Comentarios al Anteproyecto de la Norma Oficial Mexicana ANTEPROY-NOM-012-

SCT-2014

Asociación Nacional de Productores de Refrescos y Aguas Carbonatadas, A.C.

Anexo 1

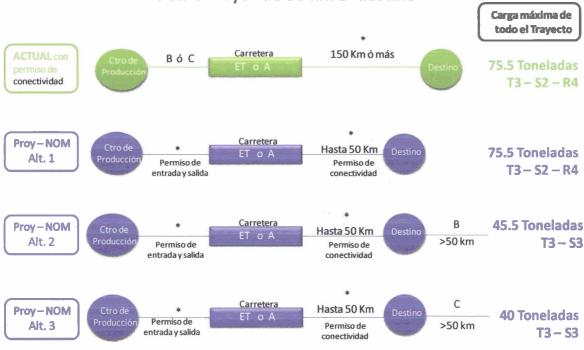
Las modificaciones contenidas en el Anteproyecto de Norma implica que la carga útil que se podría transportar estará determinada por el tipo de carreta del tramo que conecta a una carretera de alta especificación, ET o A con el punto de destino, si este tramo supera los 50 kilómetros. Bajo esta circunstancia, la capacidad máxima de carga que se podrá transportar desde el origen, es de 45.5 toneladas para una unidad T3-S3 en una carretera tipo B, o 40 toneladas en una carretera tipo C. Es pertinente señalar que, según el Anteproyecto de Norma, ningún vehículo doblemente articulado podría transitar en una carretera tipo B o de menor especificación, o máximo 50 kilómetros con un permiso especial de conectividad.

Bajo estas condiciones, y suponiendo que se otorga la autorización especial de conectividad, para alcanzar la carretera de alta especificación (lo cual está sujeto a la evaluación de la autoridad), un vehículo con una carga que tenga como destino un lugar alejado en más de 50 kilómetros de una carretera tipo ET o A, tendrá que limitar su peso a 45.5 toneladas de PBV (no podría ser un vehículo doblemente articulado), lo que significa una carga útil de 27.5 toneladas (la alternativa es un vehículo T3-S3), es decir 22 toneladas menos que las permitidas en una carretera tipo ET o A (con T3-S2-R4), lo que implicaría realizar 80% de viajes adicionales para mover la misma carga. Lo cual implica mayores costos por tonelada transportada y riesgos a la seguridad inherentes a los viajes adicionales.

En el Anexo 1 se aprecia gráficamente lo mencionado anteriormente.

- 1.- Se solicita que en el Artículo **6.4.1.1, párrafo I** se incluyan a los puntos de destino, además de los puntos de origen o centros de producción.
- 2.- Se solicita que en el Artículo **6.4.1.1, párrafo II en su inciso b)** se conserve la autorización para el caso de conectividad de 150 km o más, tal y como está contemplado en el Reglamento de pesos y dimensiones vigente.
- 3.- Se solicita que en el Artículo **6.2.1.6.5**, se mantenga la longitud máxima de 13.70 metros para los semirremolques y remolques, tal y como está en la Norma actual vigente.
